美浜発電所原子炉施設保安規定変更認可申請書の補正について

美浜発電所原子炉施設保安規定変更認可申請書の補正内容

別添 美浜発電所原子炉施設保安規定変更前後比較表

図3-1 品質マネジメントシステム体系図

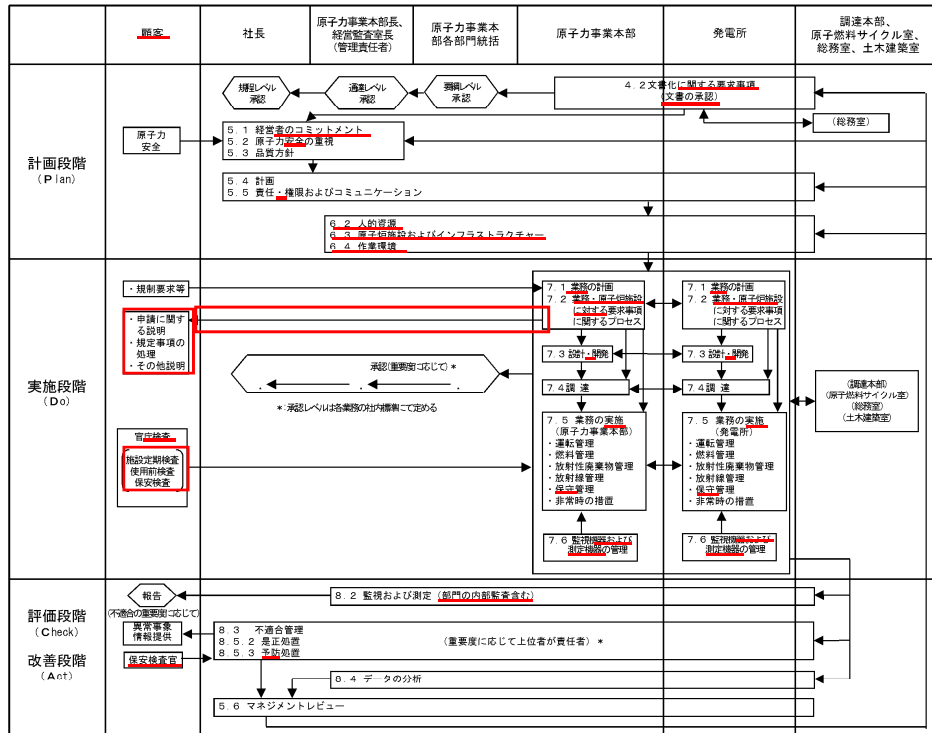
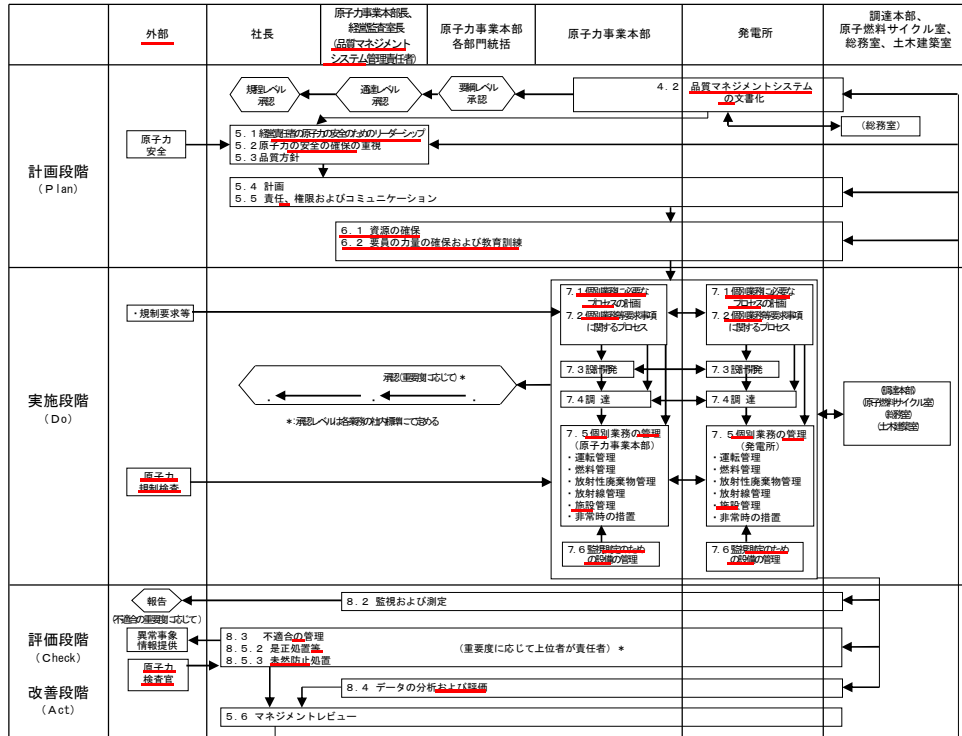
(注1) 本図は、品質マネジメントシステムを構成するプロセスの関連を、項目ごとに整理した上でPDCAに分類して示している。業務の詳細は各社内標準にて定める。

原子力規制における検査制度の見直しに伴う変更（品管規則の制定に伴う変更、法令改正に伴う用語の変更（「保守管理」を「施設管理」、「保安検査官」を「原子力検査官」に変更）、申請に関する説明等事業者による検査が主体となるための変更）

図 139-1 品質マネジメントシステム体系図

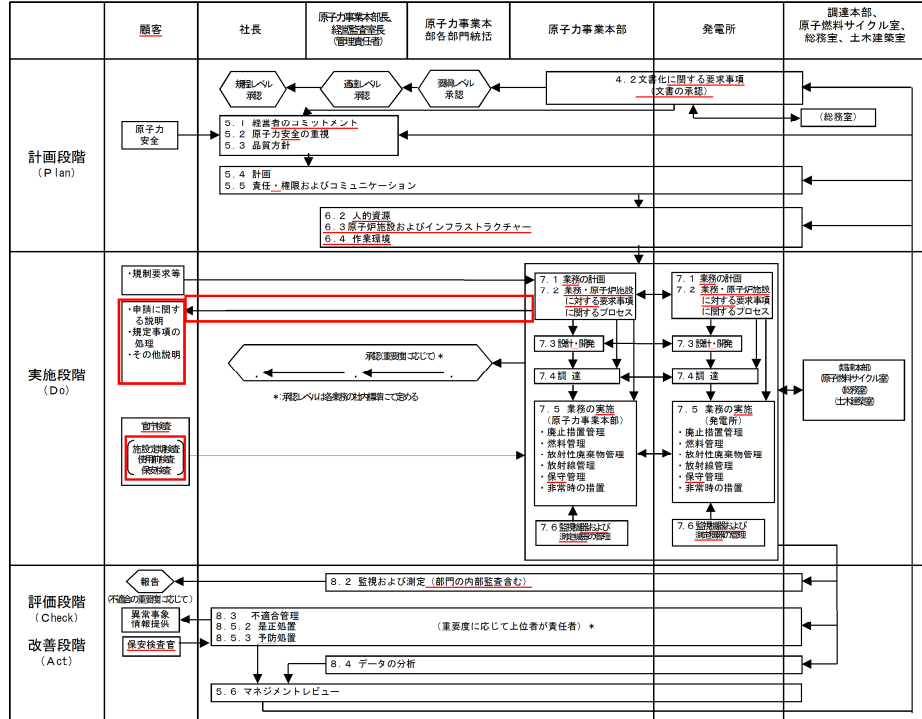
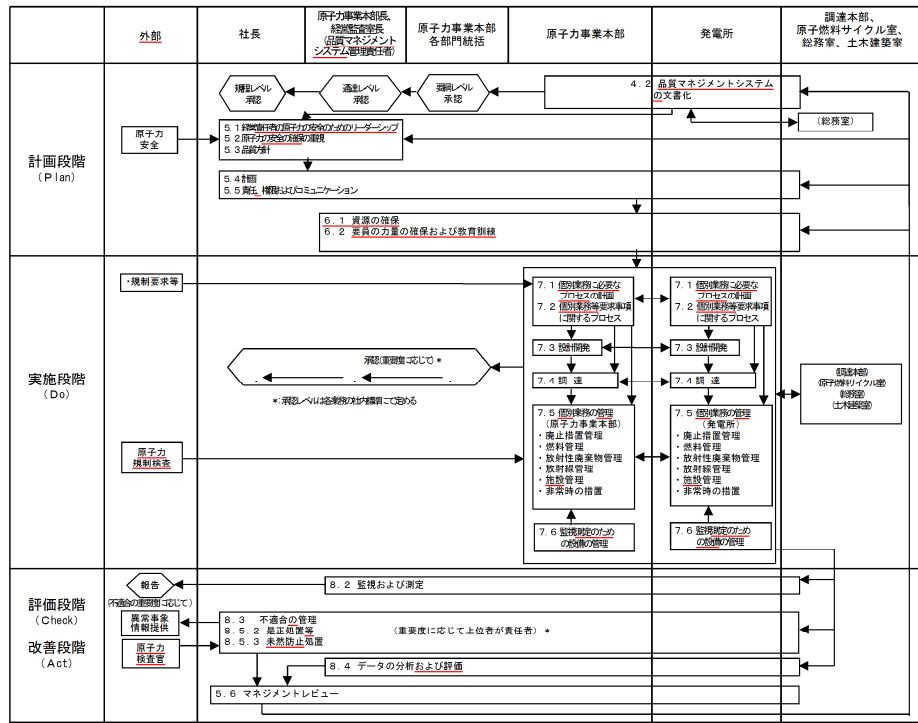
(注1) 本図は、品質マネジメントシステムを構成するプロセスの関連を、項目ごと整理した上でPDCAに分類して示している。業務の詳細は各社内標準にて定める。
 (注2) 原子力事業本部各部門「附託」とは、原子力企画部「附託」、原子力安全部「附託」、原子力発電部「附託」、原子力技術部「附託」（原子力技術）、原子力技術部「附託」（土木建築）、原子力燃料部「附託」のいずれかを指す。
